OGGETTO: Procedura di verifica di ottemperanza alle condizioni ambientali contenute nel Parere 233 del 28 Marzo 2022, ai sensi dell'art.28 del D.Lgs.152/2006 di cui all'Istruttoria di VIA del progetto Realizzazione della nuova diga foranea del porto di Genova – ambito bacino di Sampierdarena – P.3062 – Codice procedura ID_VIP 7451 - **Verifica ottemperanza Condizione n.1, lettera B), sotto lettera n) - Validazione del piano di monitoraggio integrato morfobatimetrico e sismico.**

Procedura di verifica di ottemperanza alle condizioni ambientali contenute nel Parere 233 del 28 Marzo 2022, ai sensi dell'art.28 del D.Lgs.152/2006 di cui all'Istruttoria di VIA del progetto Realizzazione della nuova diga foranea del porto di Genova – ambito bacino di Sampierdarena – P.3062 – Codice procedura ID_VIP 7451

Condizione n.1, lettera B), sotto lettera n)

Validazione del piano di monitoraggio integrato morfobatimetrico e sismico

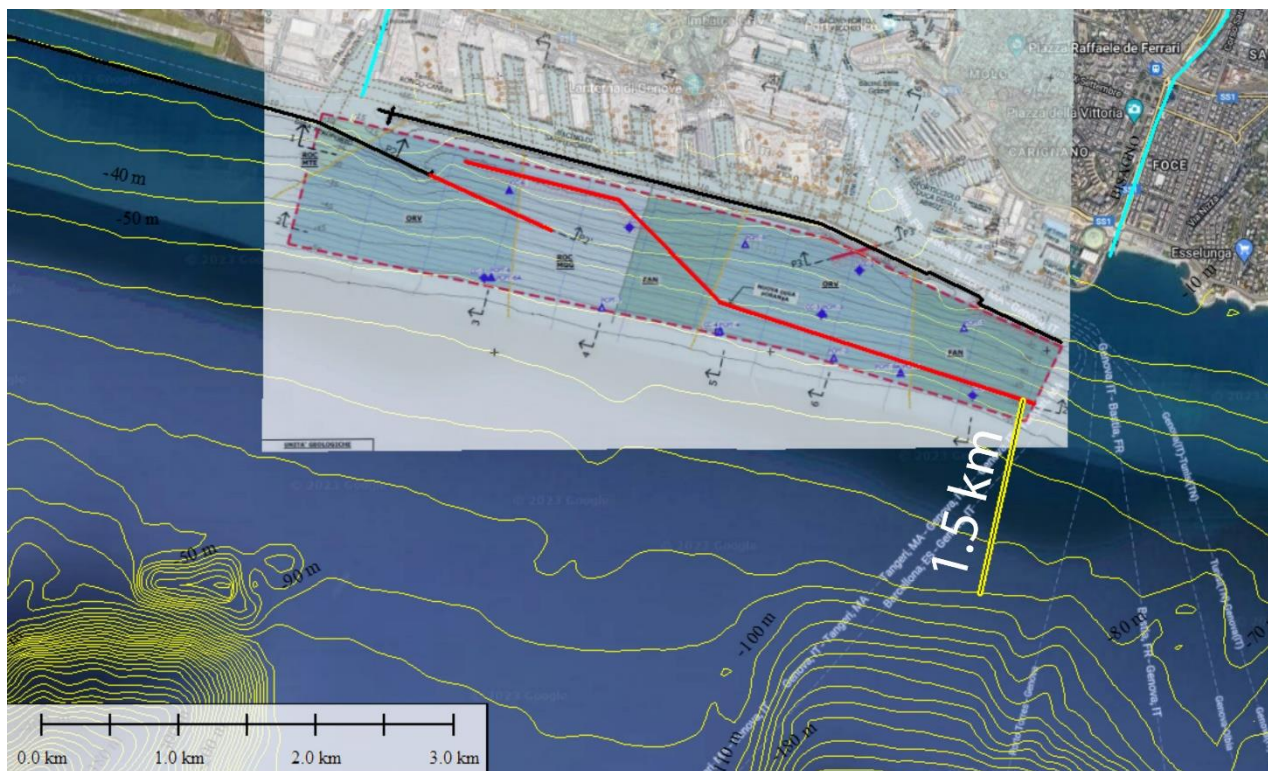
La distanza di 4 km tra la posizione del ciglio della testata del canyon di Bisagno e l'area interessata dalla nuova diga foranea, indicata nel PMAbs, risulta significativamente superiore a quella misurata sulla batimetria consultabile sul portale EMODnet bathymetry (circa 1.5 km; <https://emodnet.ec>), attualmente indicata nel database con date riferite al 1978 e 1989. Sebbene l'accuratezza dei dati EMODnet necessiti di verifiche per mancanza d'informazione sull'unione dei differenti dataset batimetrici utilizzati, appare evidente che il ciglio delle testate dei canyon risulta più vicino alla costa e di conseguenza all'infrastruttura in corso di progettazione (Fig. 1), rispetto a quanto affermato nel PMAbs. Si fa inoltre presente che la mancanza di una copertura di dati batimetrici multibeam recenti, ad alta risoluzione, non consente di ubicare con precisione le testate dei canyon e di rilevare la possibile presenza di lineamenti morfologici indicativi di processi erosivo-deposizionali in atto, quali forme di fondo originate da correnti (e.g., megaripple, sand waves e più in generale bedforms) e da flussi torbidity (e.g., cyclic steps, gullies), lineamenti legati a deformazione dei sedimenti superficiali (e.g., creep), instabilità gravitativa (e.g., cigli di frana, fratture di trazione e depositi di frana), migrazione di fluidi (e.g., pockmarks).

Da quanto esposto, si ritiene che le informazioni riguardanti la stabilità e l'evoluzione dei fondali potranno essere ricavate soltanto attraverso un monitoraggio morfo-batimetrico ad alta risoluzione e precisione da eseguire ante-operam (al tempo T0), esteso anche alla piattaforma compresa tra le testate dei canyon e l'opera in corso di realizzazione.

Fig. 2 Aree di monitoraggio indicate nel PMAbs (rettangoli rossi) e area di monitoraggio proposta in questa nota (poligono giallo).

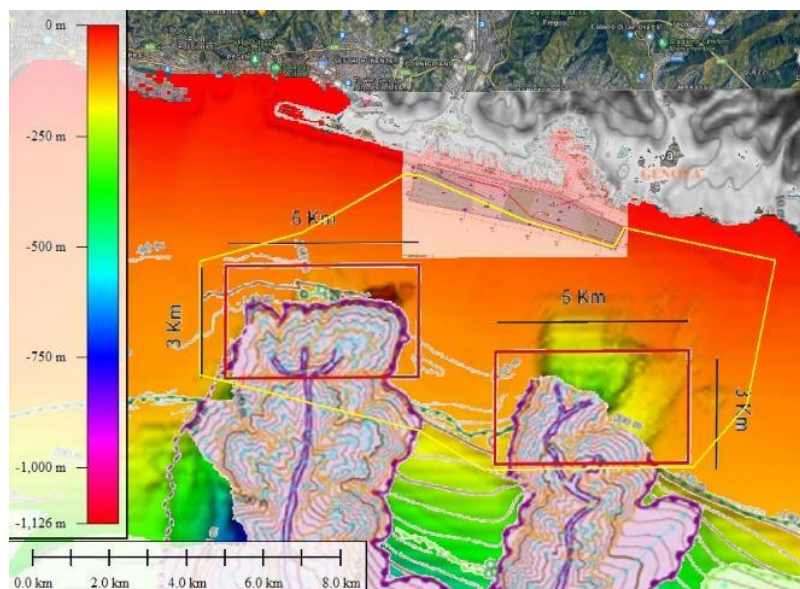
L'area di monitoraggio proposta nel PMAbs (Figura 9-1, elaborato P3062-E-AM-G-0003-03, capitolo 9, paragrafo 9.1, pag. 95) non è conforme con quella indicata dalla prescrizione C1Bn. L'area proposta, infatti, è circoscritta alle sole testate dei canyon in considerazione della distanza dall'opera, della pendenza e della presunta stabilità del fondale. Tale considerazione, tuttavia, non è supportata da dati morfo-batimetrici con risoluzione e precisione adeguata, in quanto basati su cartografia nautica non idonea a valutazioni geomorfologiche di dettaglio. La stabilità del fondale non è neppure desumibile dai dati batimetrici utilizzati per il foglio Genova del Progetto MAGIC (dati raccolti tra il 2006 e 2008), sia per la mancanza di una copertura idonea, sia per la risoluzione non adeguata della restituzione cartografica.

Ne consegue che le due aree proposte nel PMAbs consentirebbero di monitorare solo una limitata parte delle testate, escludendo proprio la porzione di fondale ubicata tra la futura opera e le testate dei canyon (vedi Fig. 2).

È quindi imprescindibile l'esecuzione di un rilievo al tempo T0 di accuratezza e precisione adeguate, esteso a tutta l'area compresa tra l'infrastruttura e le testate dei canyon (vedi proposta in Fig. 2), in modo da acquisire le necessarie conoscenze sulle morfo-strutture attuali e valutare la presenza di eventuali processi che possano influenzare, direttamente o indirettamente, la stabilità delle testate e delle aree di piattaforma retrostanti (vedi sezione "Rilievo al tempo T0 e frequenza del rilievo morfobatimetrico").

Area d'indagine: si raccomanda l'area indicata in Fig. 2 (poligono giallo).

Area d'indagine: si raccomanda l'area indicata in Fig. 2 (poligono giallo). L'area potrà essere modificata ed eventualmente ridotta in base ai risultati del rilievo condotto al tempo T0.
